连云港昌润香树湾嘉园
DESIGN SCHEME

2#配电房、3#配电房及消防水池、1-9#外窗、总图方案变更文本

2025年05月

关于香树湾嘉园2#配电房、3#配电房及消防水池、1-9#外窗、总图方案变更情况说明

1#楼

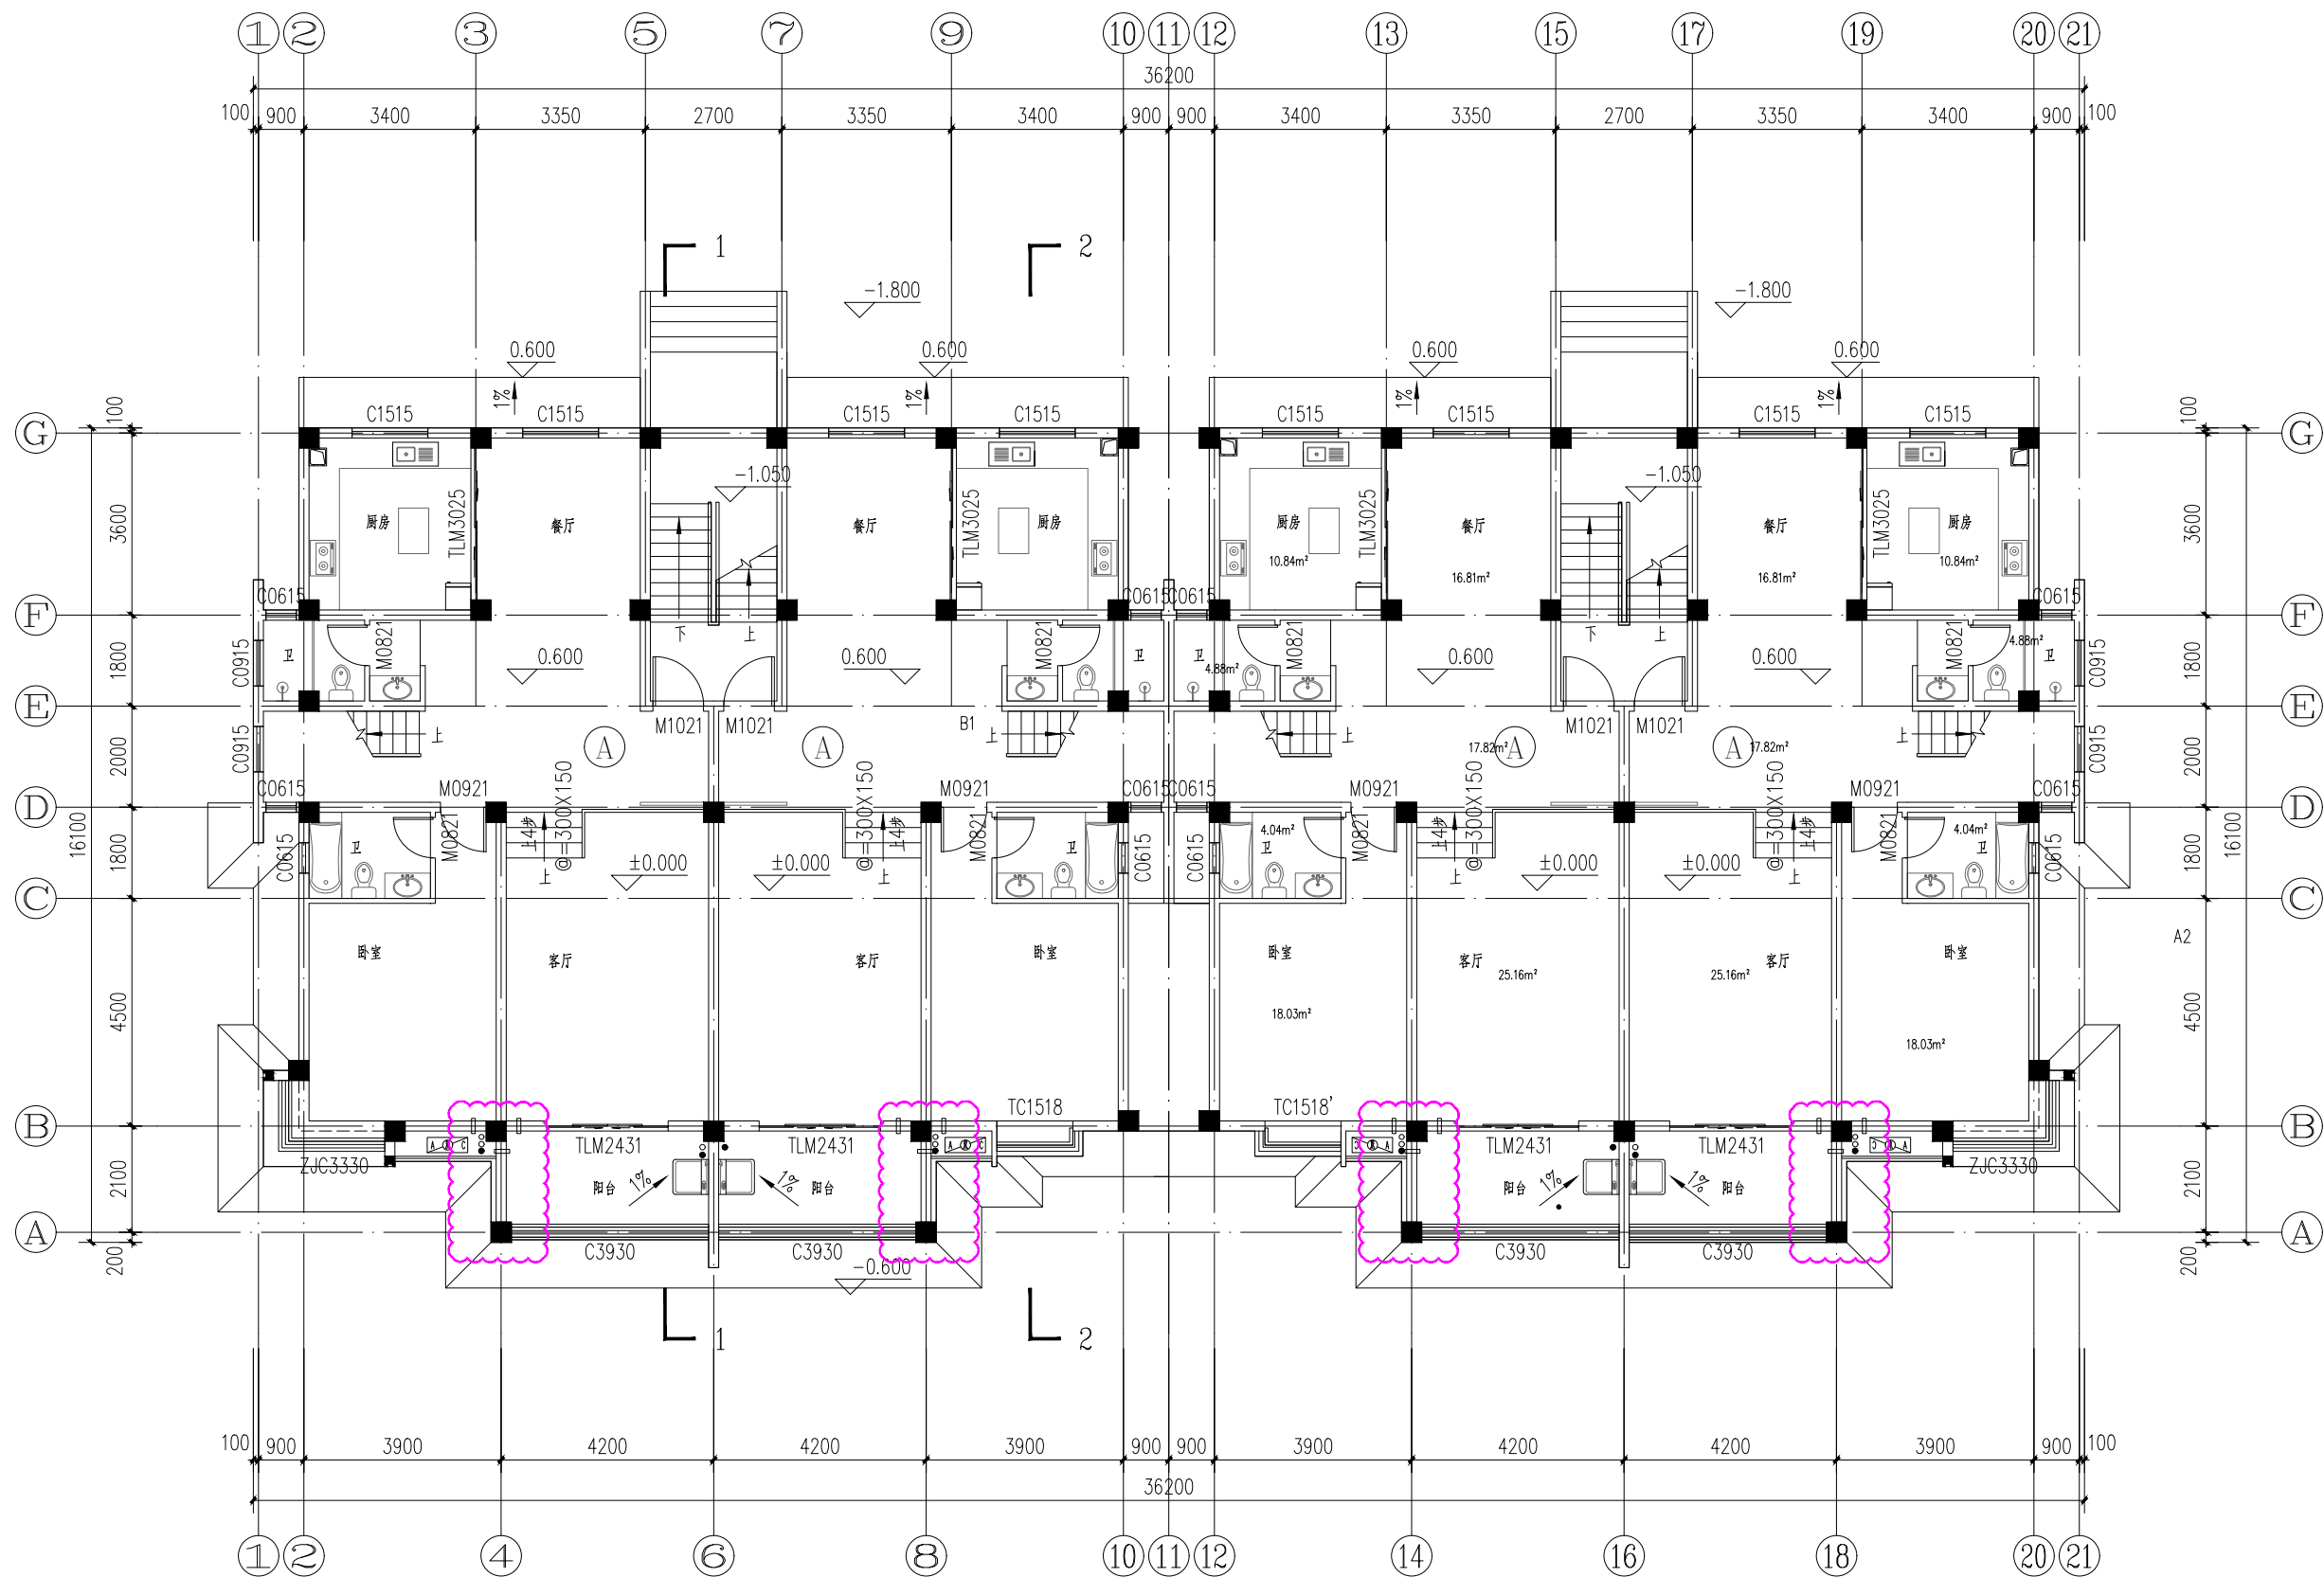
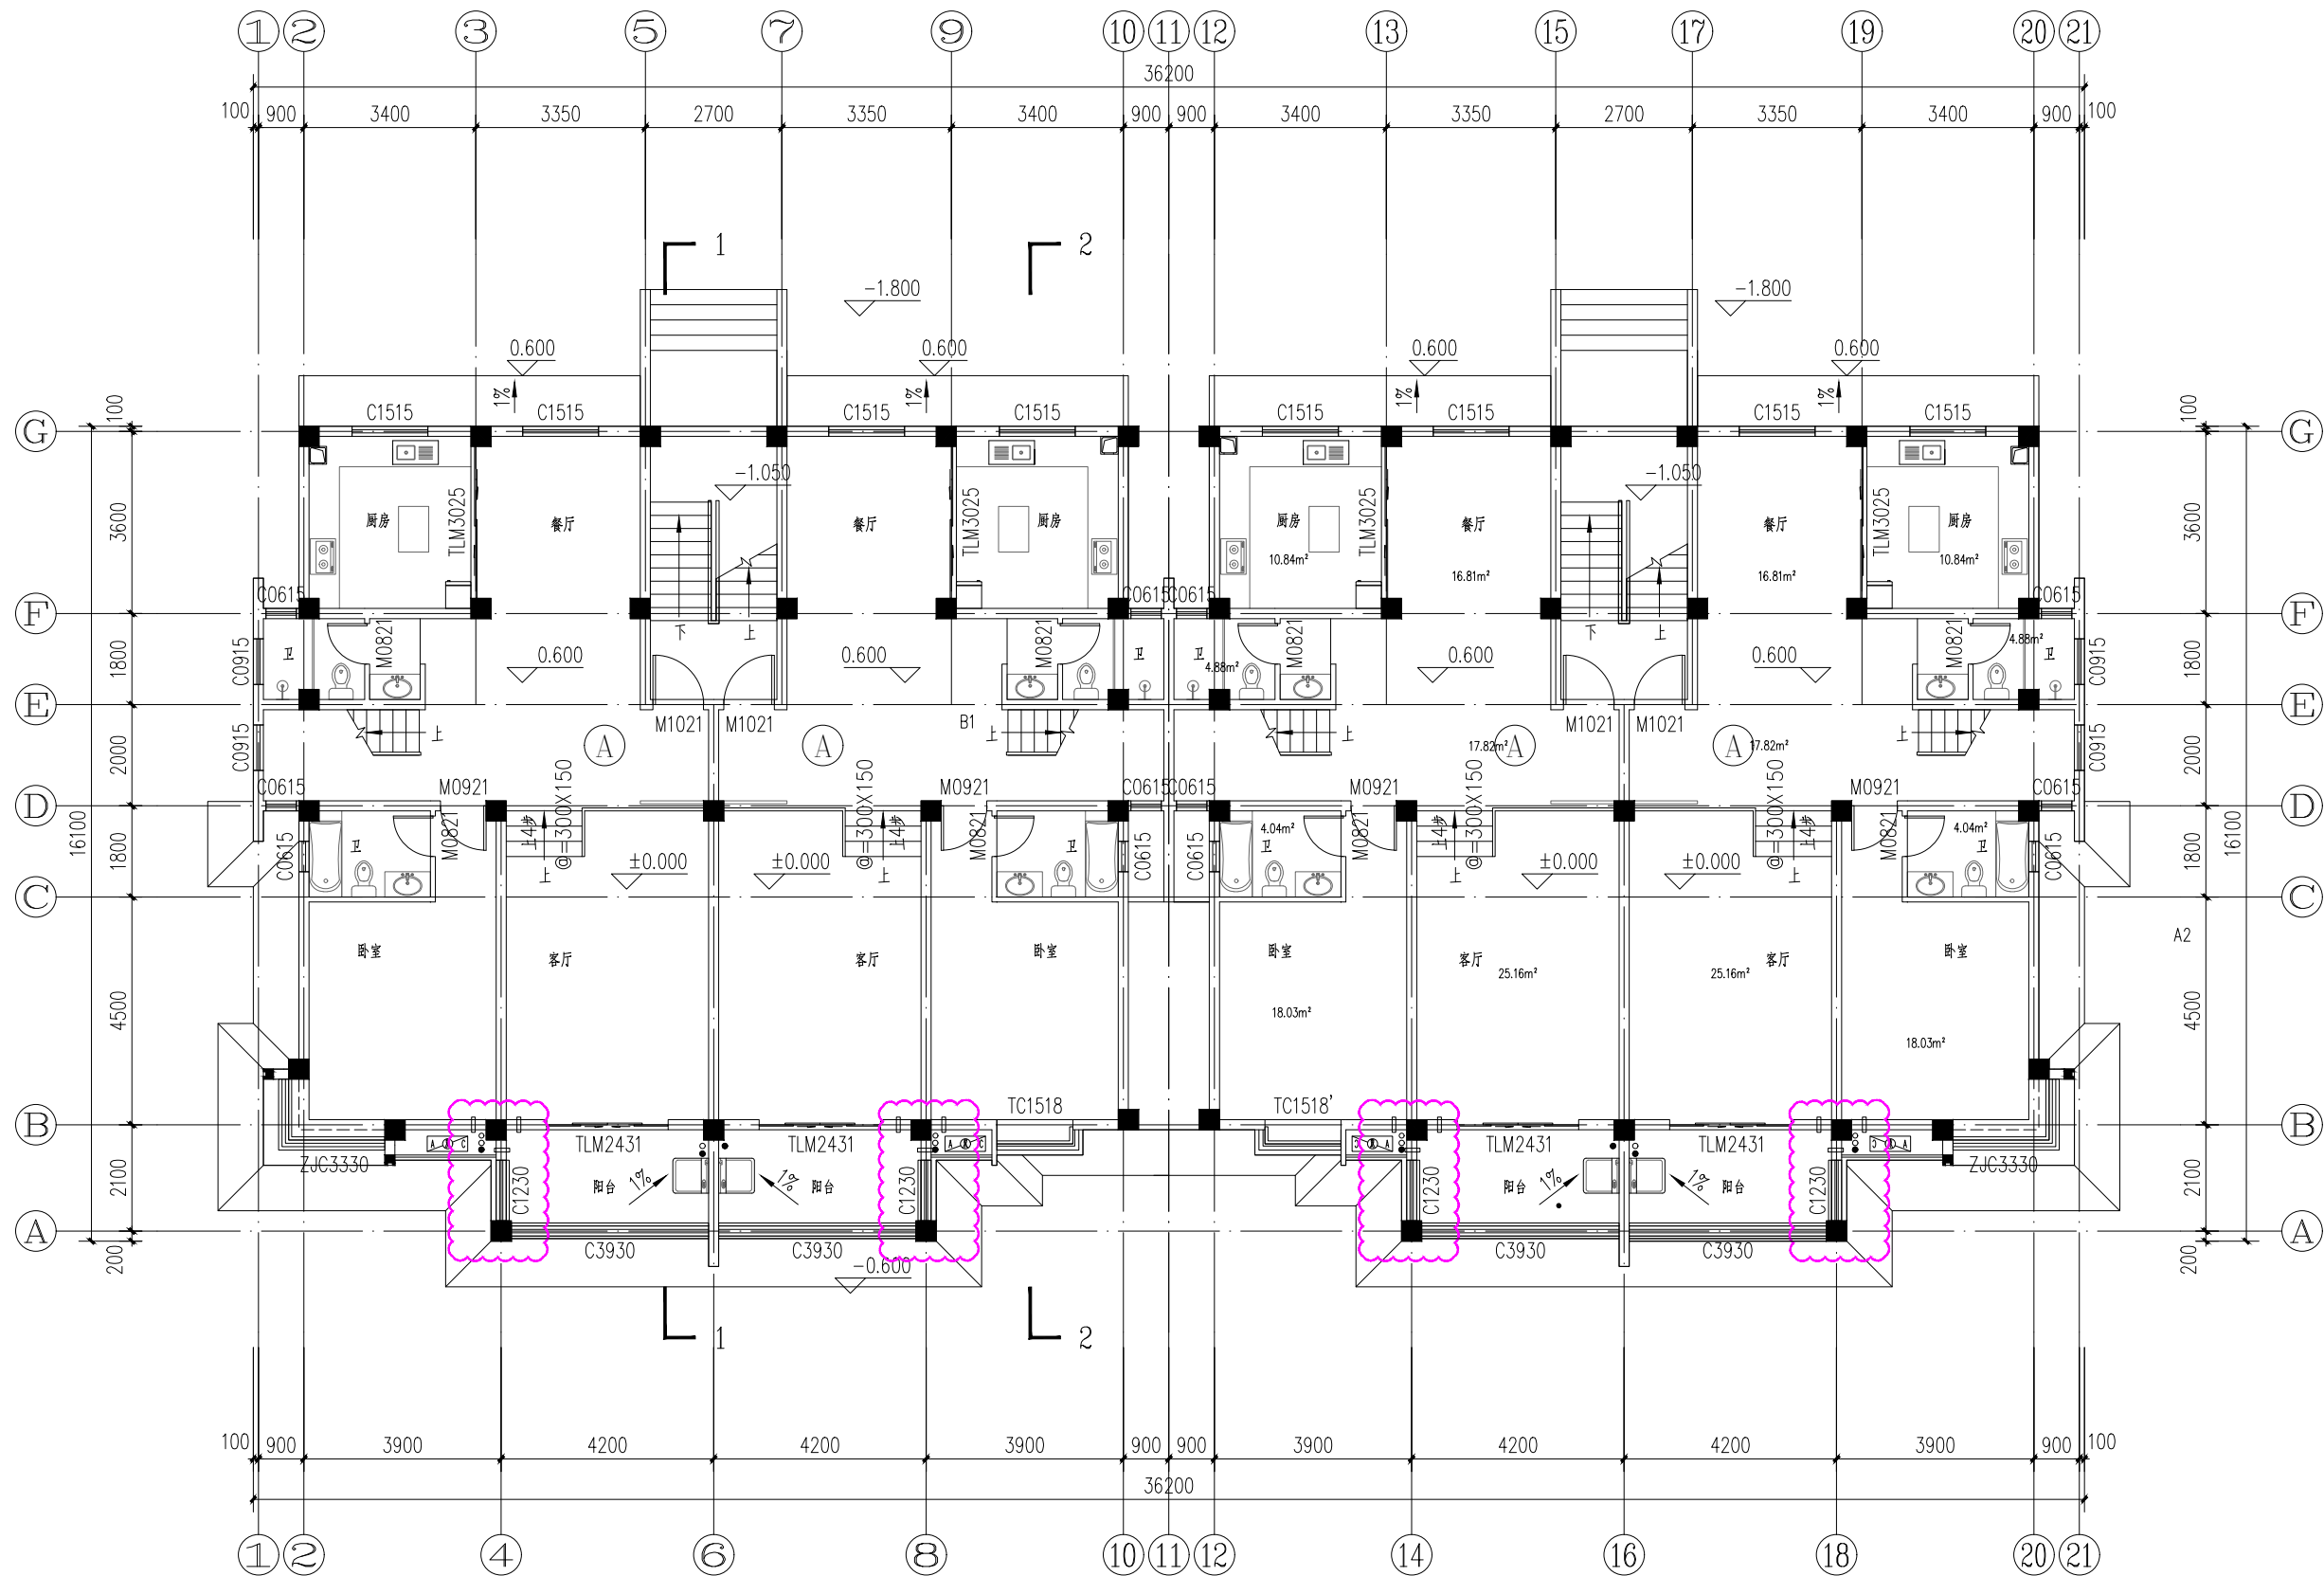
考虑到外窗的节能计算的复杂性以及住户使用的采光要求，变更南向窗户分隔方式与已过审施工图一致，南侧阳台东西侧窗由实体墙变更为窗户与已过审施工图一致。
